OPC ケーブル仕様変更のお知らせ

Announcement of OPC Cable Specification Change

OPC ケーブルの配線色と芯数を変更しました。使用される製品の新旧の区別は、ケーブル内芯数が 5 芯の場合は旧タイプ、8 芯の場合は新タイプとなります。詳細は下記対照表を確認してください。

新旧ケーブル配線色 / Old and New Cable Wiring Color

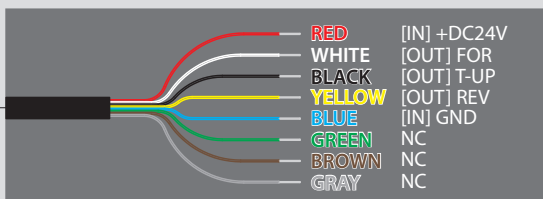
We would like to inform that we have changed wiring color and the number of cores in OPC cable. In order to distinguish old and new models, please check the number of core inside cable; for example, 8 cores are new type and 5 cores are former type.
